调整后总图

林州建筑职业技术学院四期工程主要调整内容：

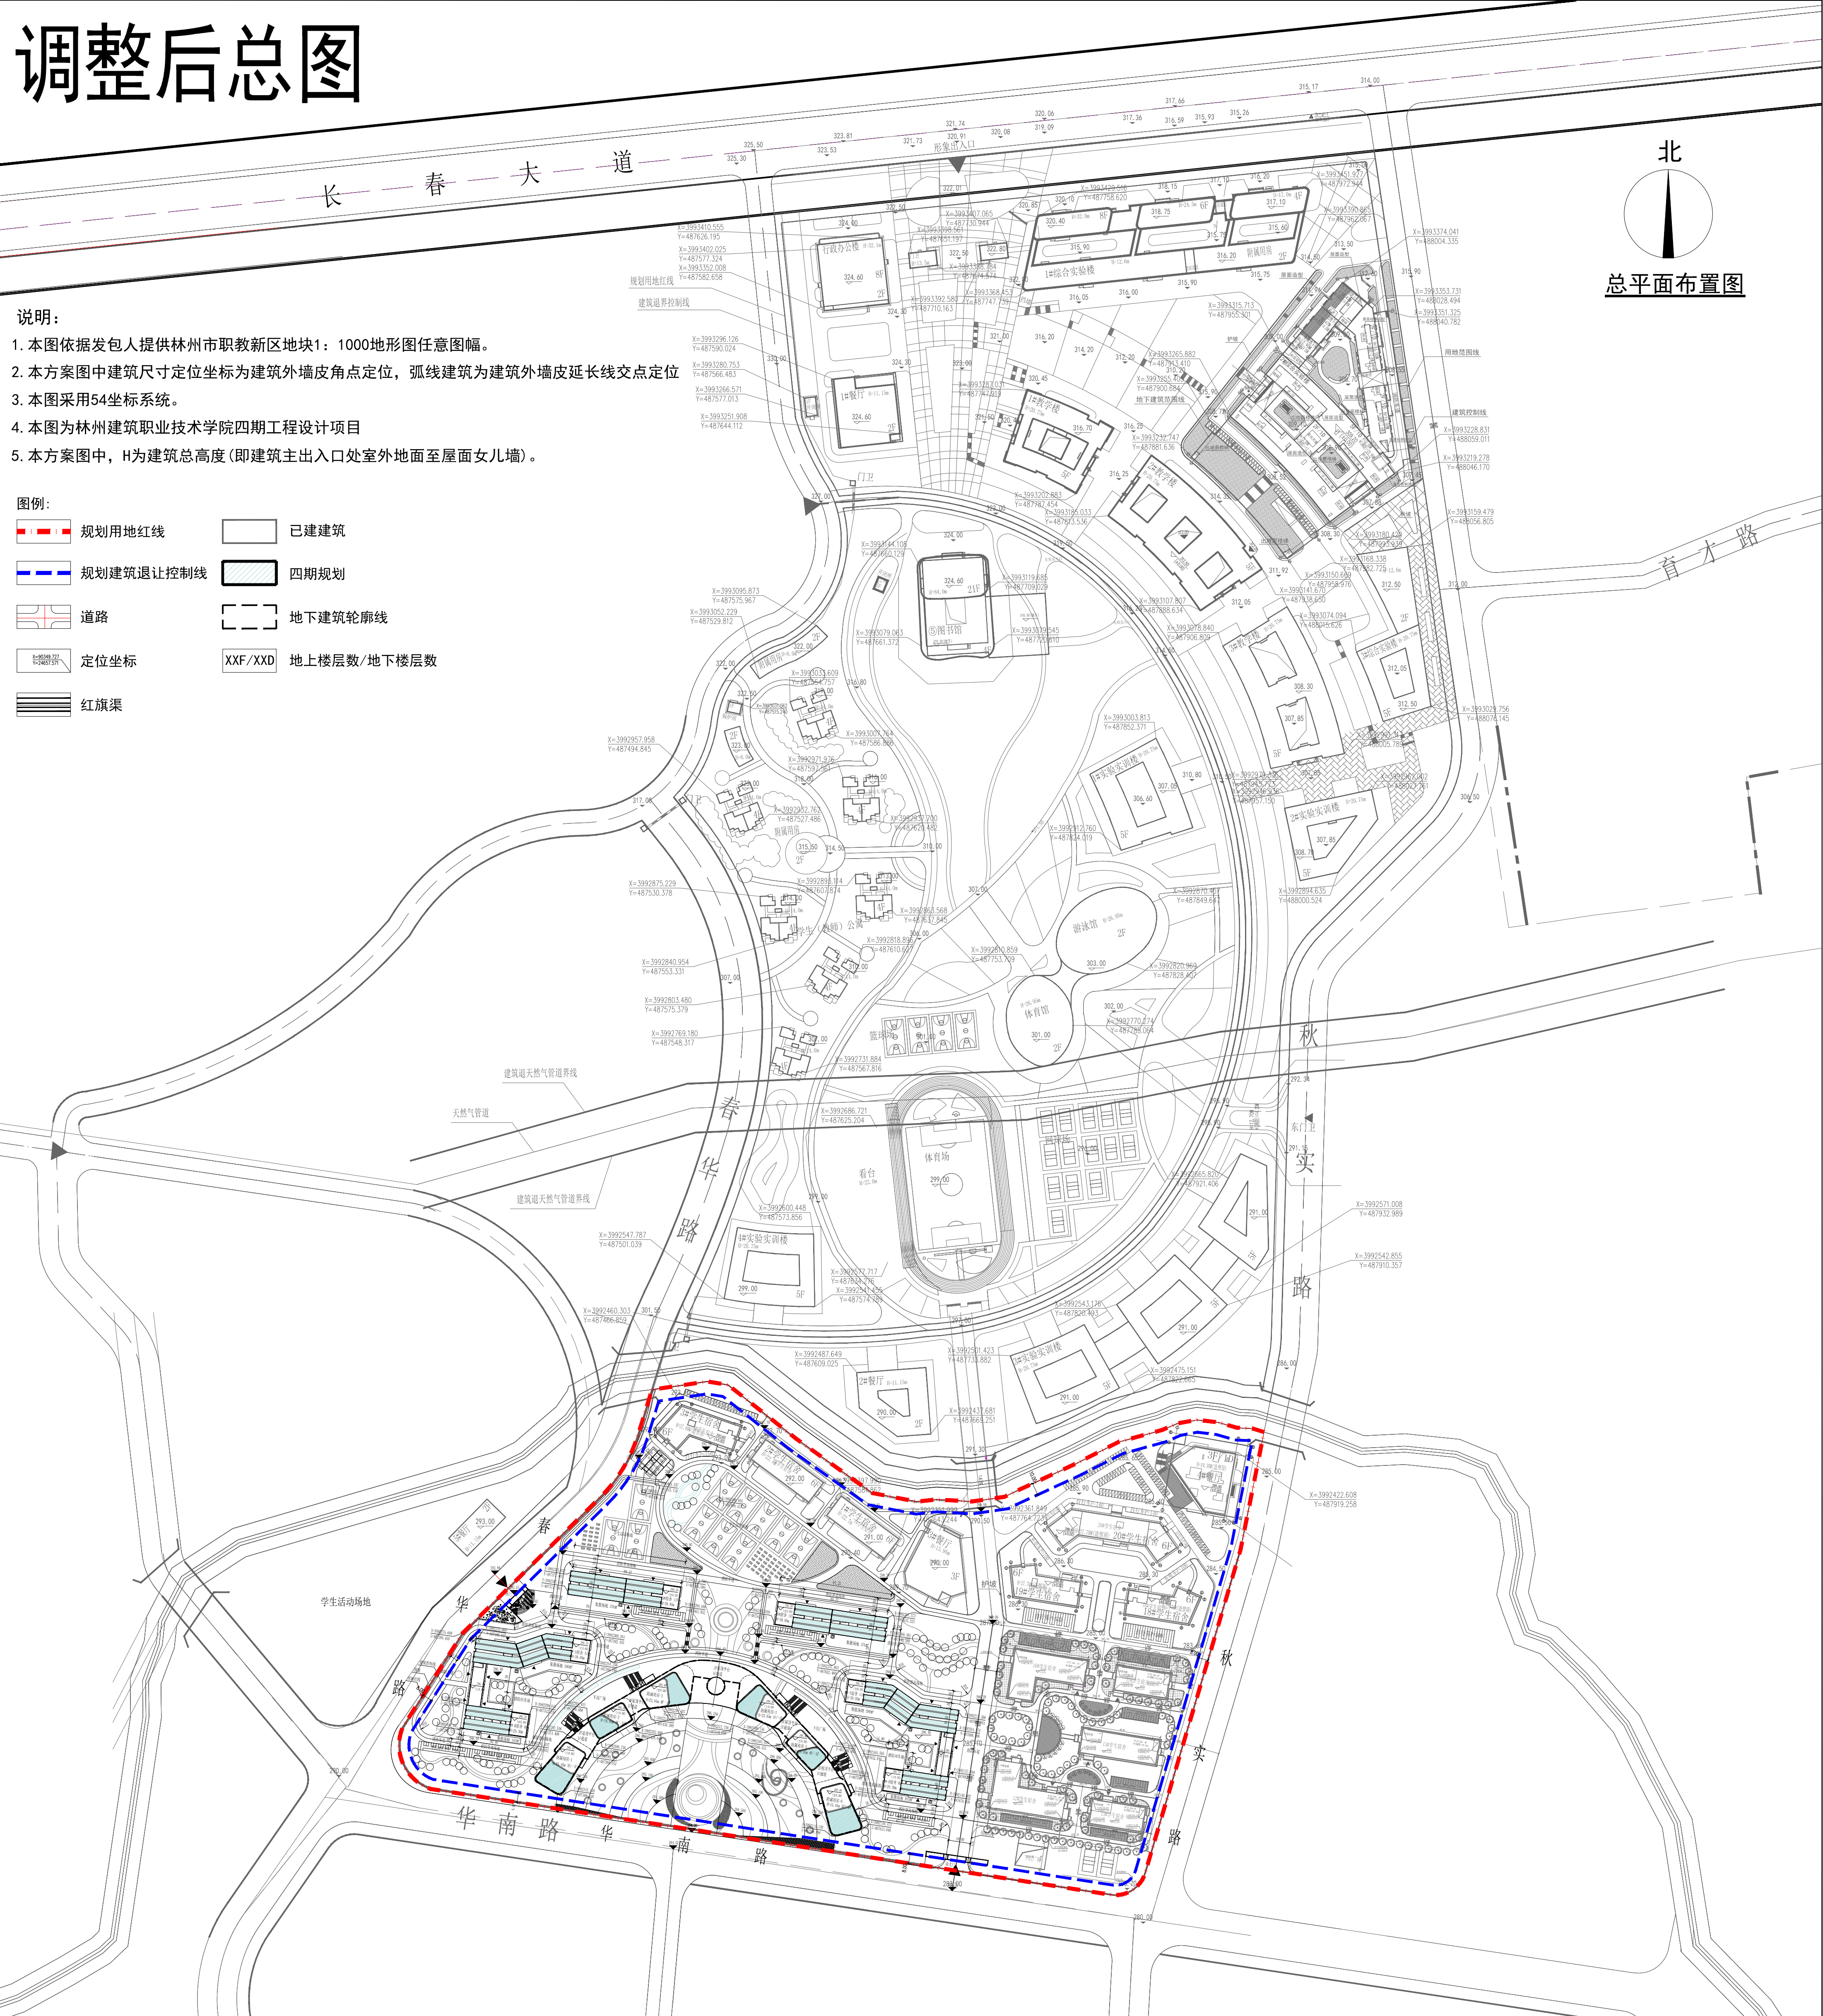
由原有的8栋学生宿舍楼和4栋附属用房（共12栋楼）调整为6栋宿舍和1栋附属用房（共7栋楼），西侧学生公寓28758m²调整至本期学生宿舍，为满足人防需求，在附属用房下面增加7387.90m²的地下建筑，活动场地由地块南侧调整到地块偏北侧部分。院区原规划地上建筑面积561032.39m²，地下建筑面积46511.24m²，容积率0.78，建筑密度17%，绿地率40.14%;调整后院区规划地上建筑面积561032.39m²，地下建筑面积53899.14m²，容积率0.78，建筑密度17%，绿地率40.14%。其他指标不变，各项技术指标院区综合平衡后满足控规要求。
